Re: Re: SM8194 上蓋噴漆治具試噴發現有擋膠及組裝干涉問題

SM8194 上蓋噴漆治具因試噴發現有擋膠及組裝干涉問題, 請依附件3D進行修模並回覆模具完成時間. 謝謝!

Re: SM9194 TOP CASE噴漆治具(3856)EV试产問題點優化

SM8194 3856噴漆治具改模優化

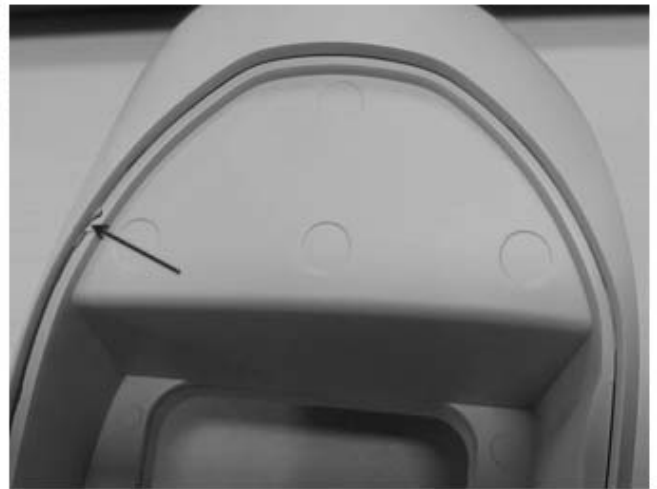
1. 噴漆后拆治具太紧难拆开且容易拆壞產品

原因分析:

1. 噴漆下治具尾部与产品贴合太紧没有空隙, 噴漆后治具与产品形成粘合, 油漆有添加固化剂更加增强了粘合的强度.

原因分析:

2. 上治具没有支撑定位, 下压过头卡进产品内部, 导致难以拆开 强力拆开容易拆伤产品

上蓋噴漆治具噴漆后拆治具非常紧,很难拆开.请依附件PPT帮忙改模并回传最新3D.要求7/18试模送样确认.谢谢!

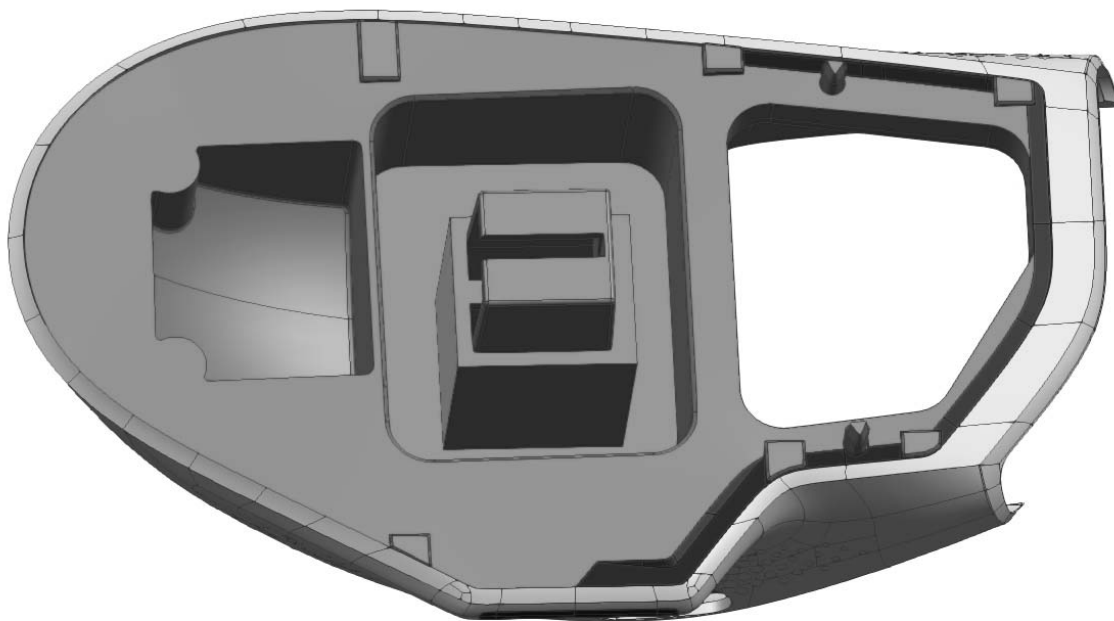
噴漆治具改動大，成本較大周期較長，建議局部減膠，详见附件3D, 請評估。謝謝

可依贵司建议方式改模.

另:治具与产品组装有点紧,我们还在评估优化方式.故模具改好后先不要装模.谢谢!

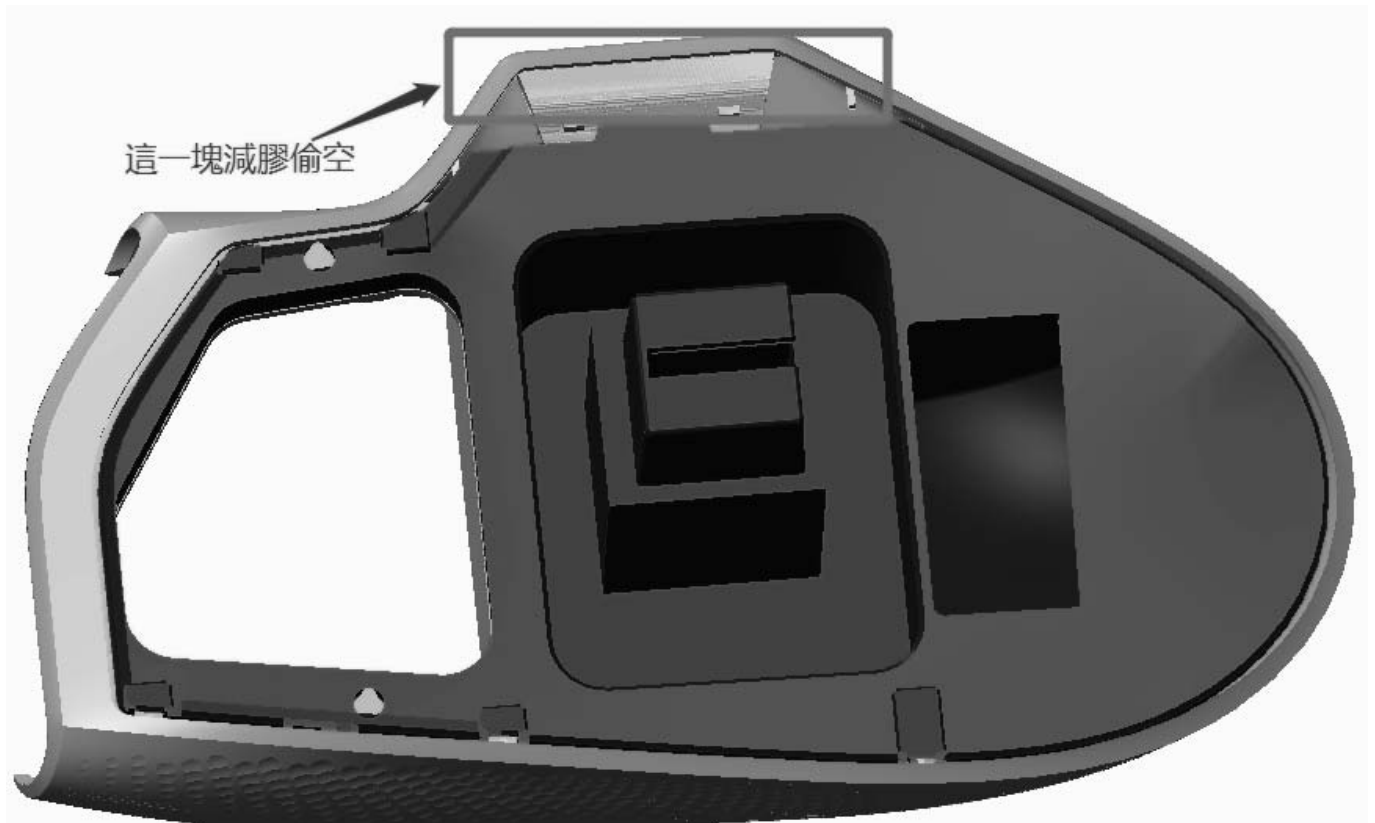
因客戶要求,SM9194 TOP CASE噴漆治具(3856)如下圖指示區域需減膠偷空.煩請依附件3D改模.並回覆送樣時間.比較緊爭,請優先處理.謝謝!
